Mission régionale d'autorité environnementale

**Avis délibéré**  
**de l'autorité environnementale Pays de la Loire**  
**Parc éolien de Château-Gontier Meslay-Grez**  
**sur les communes de Bouère, Château-Gontier-sur-Mayenne,**  
**Gennes-Longuefuye et Saint-Denis-d'Anjou (53)**

N°MRAe PDL-2022-6667

Figure 2: aires d'études du projet (source : étude d'impact de 2012 page 73)

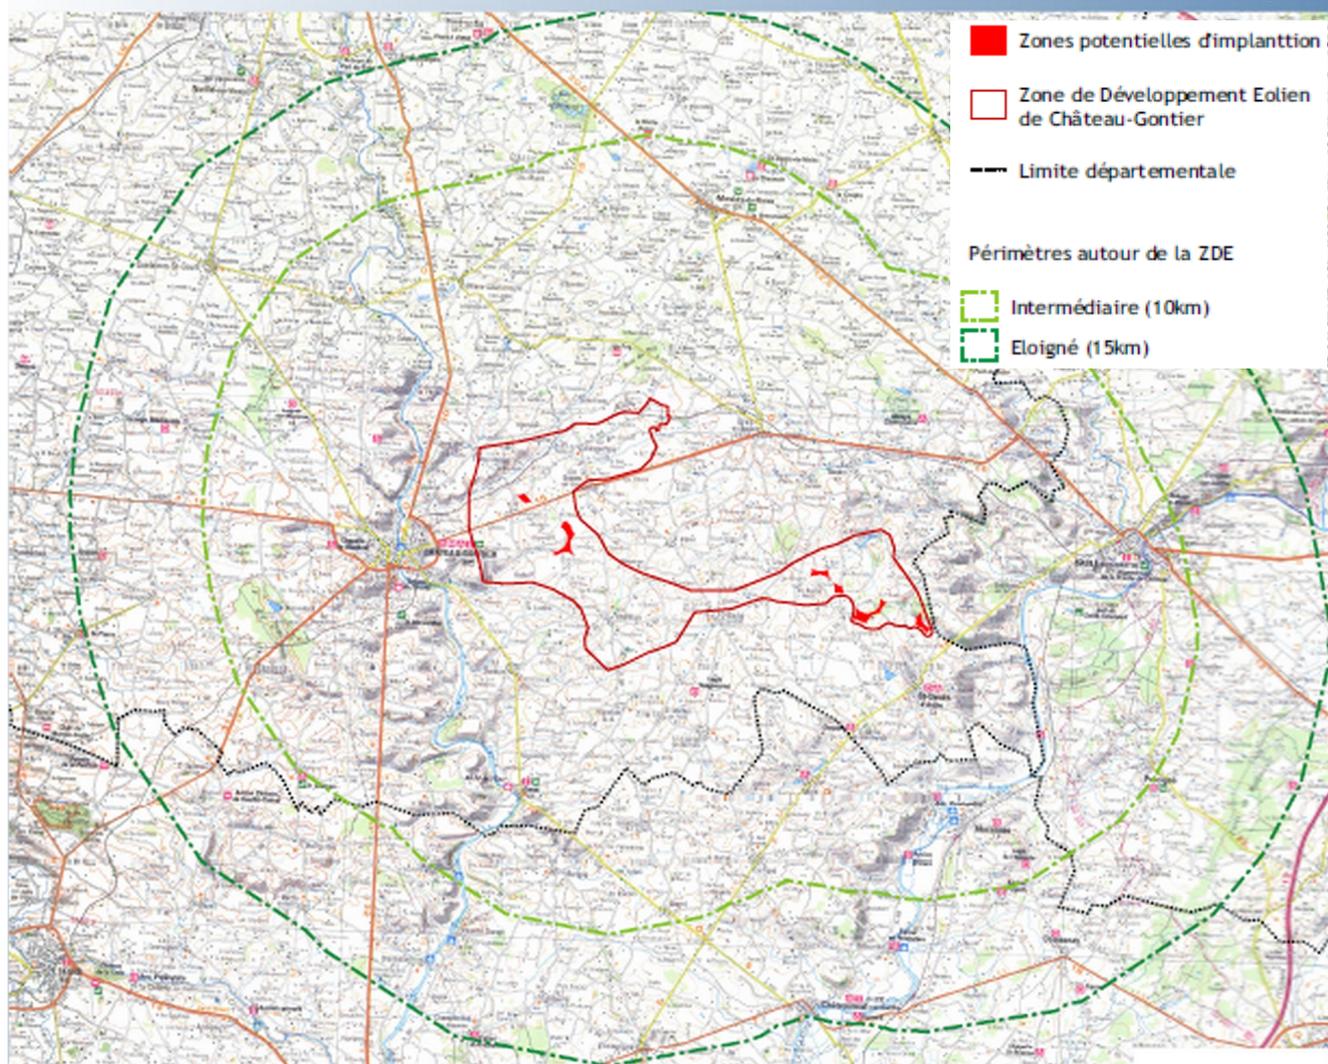
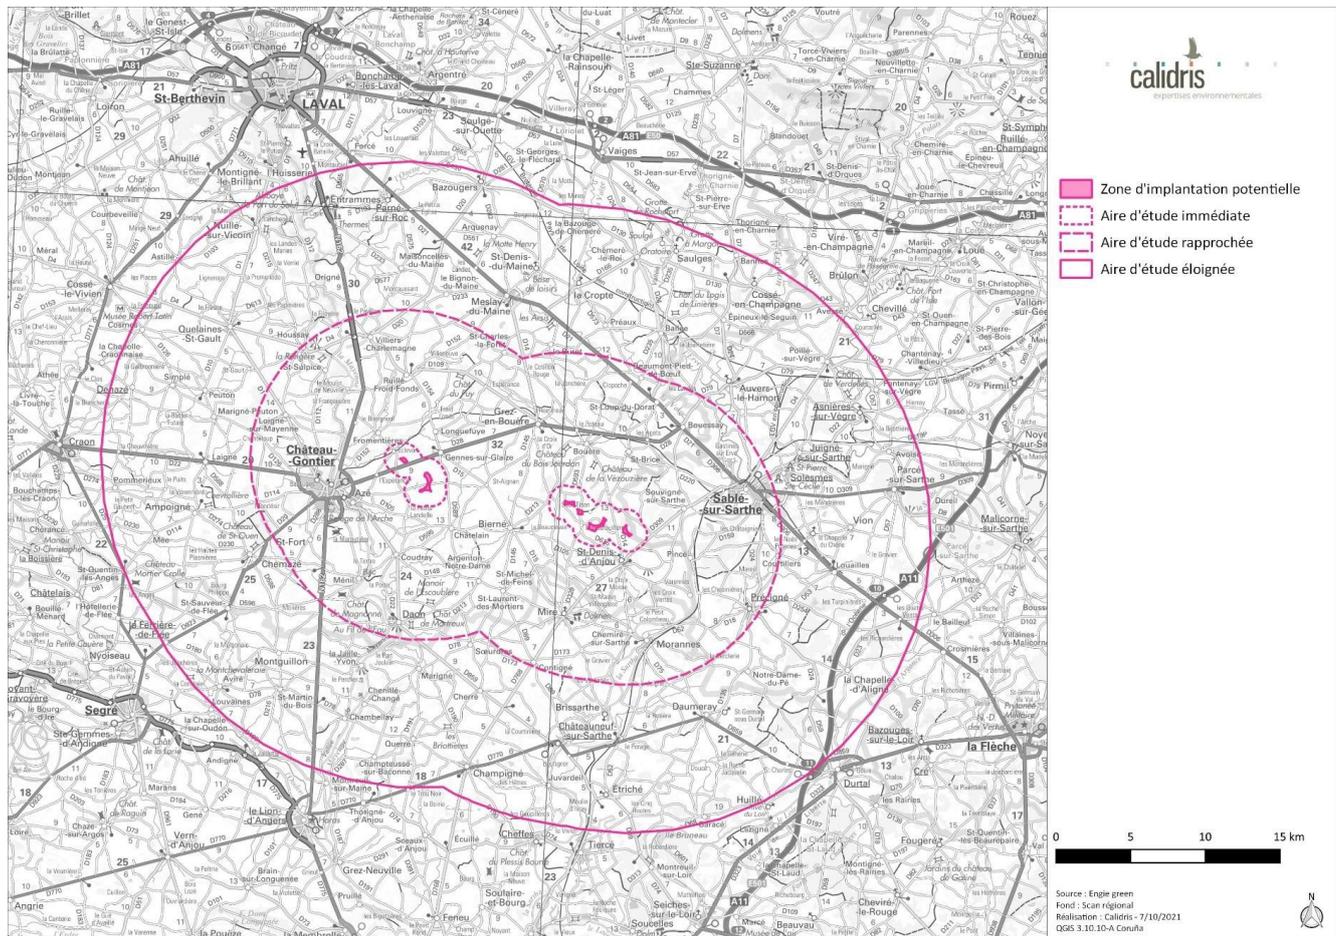
Le porter à connaissance de 2021 a toutefois redéfini les aires d'étude. Les zones d'implantation potentielles ont été grossièrement redessinées et leur contour simplifié. Elles sont difficilement comparables avec celles de l'étude d'impact initiale dans les cartographies des habitats ou des enjeux floristiques, par exemple. L'aire d'étude immédiate est identique à celle de l'étude d'impact de 2011/2012. L'aire d'étude intermédiaire est renommée rapprochée et correspond désormais au périmètre de 10 km calculé à partir des zones d'implantation potentielle (et non plus de la zone de développement éolien de 2011). L'aire d'étude éloignée correspond au périmètre de 20 km calculé à partir des zones d'implantation potentielle (et non plus de 15 km à partir de la zone de développement éolien de 2011). La nécessité du changement de référence n'est pas expliquée. Ce changement dans les aires d'étude complique la compréhension de l'étude actualisée.
